DR.7134.1.286.2023.KS

DECYZJA

Inwestorowi Wójtowi Gminy Kutno, ul. Wincentego Witosa 1, 99 – 300 Kutno na połączenie planowanej przebudowy drogi wewnętrznej (dz. nr ewid. 380 obręb Gołębievek) z drogą powiatową Nr 2144E gr. m. Kutno- Imielno- Kołomia -Morzyce (dz. nr ewid. 383 obręb Gołębievek) w m. Gołębievek Nowy w zakresie włączenia się do istniejącej nawierzchni drogi powiatowej Nr 2144E z zachowaniem poniższych warunków:

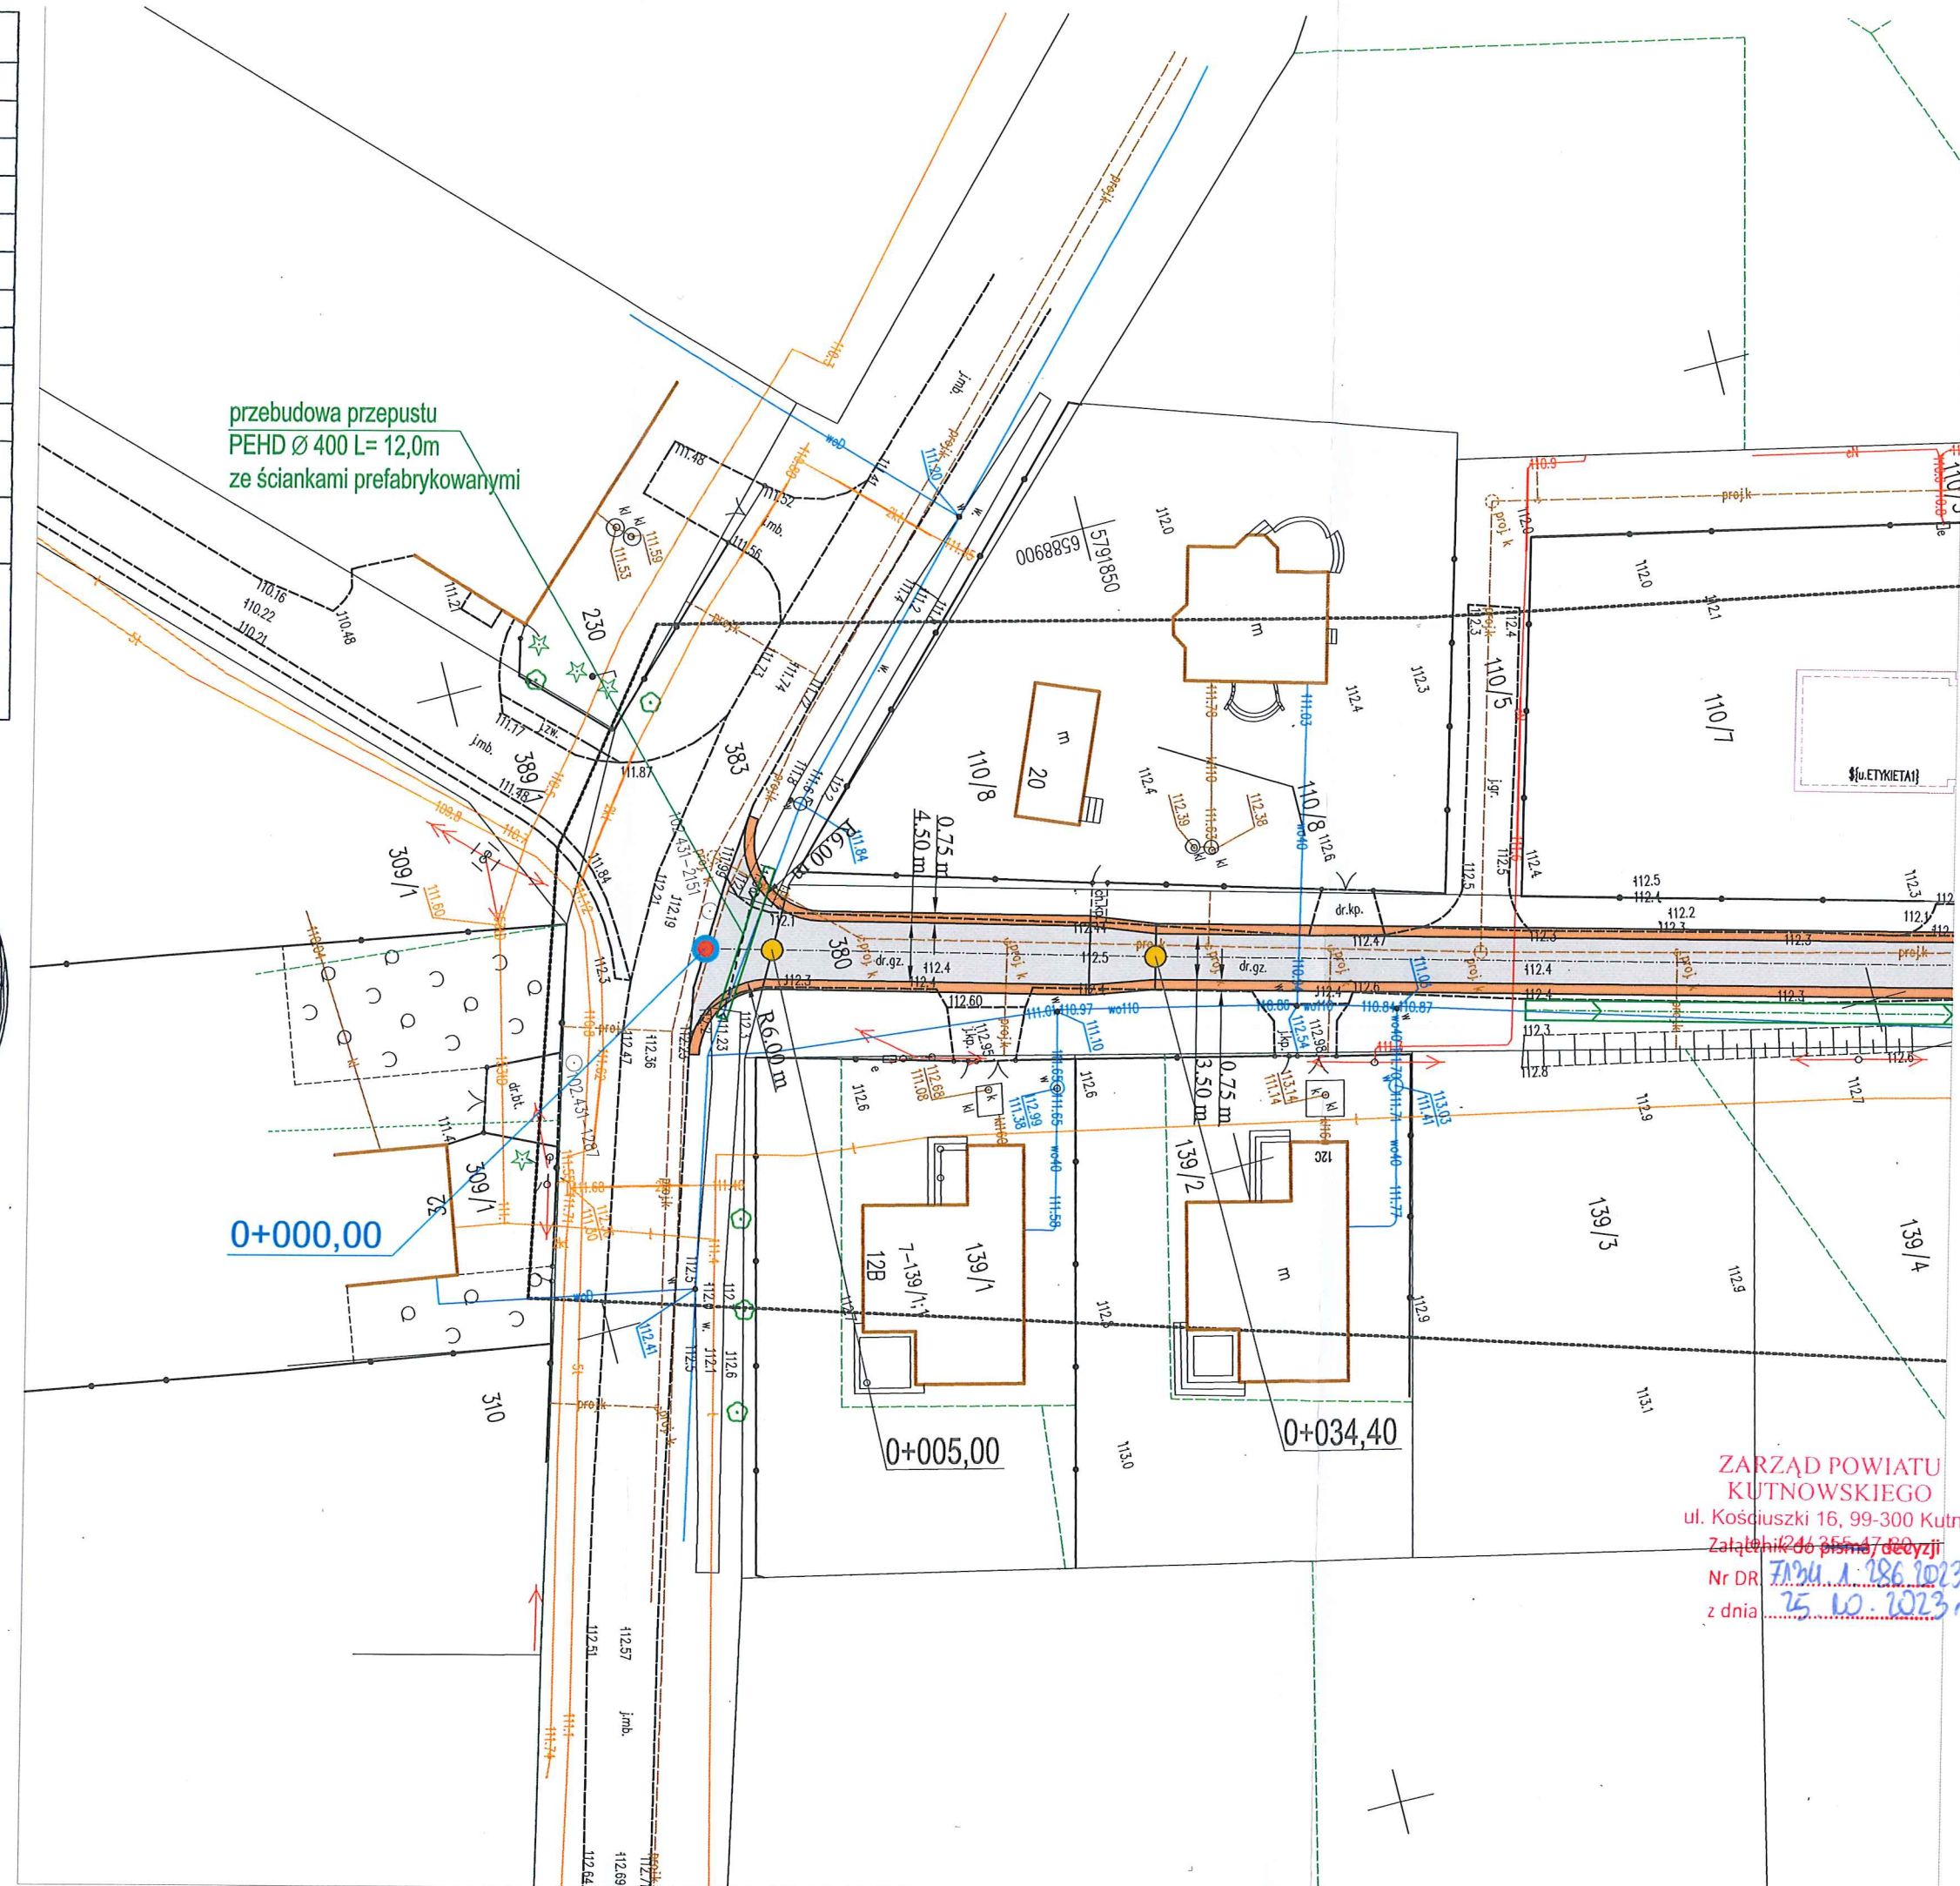
1. Inwestycja przy połączeniu nawierzchni powinna posiadać konstrukcję drogi dla ruchu kategorii KR1/KR2 wyokrąglenie łukami kołowymi przy zjeździe z drogi powiatowej o promieniach 6,0 m każde. Zapewnienie odpływu wód gruntowych poprzez przebudowę istniejącego przepustu rurowego.

3. Połączenie projektowanej nakładki asfaltowej z istniejącą nawierzchnią drogi powiatowej Nr 2144E w miejscowości Gołębievek Nowy, nastąpi zgodnie z przedłożonym załącznikiem graficznym.
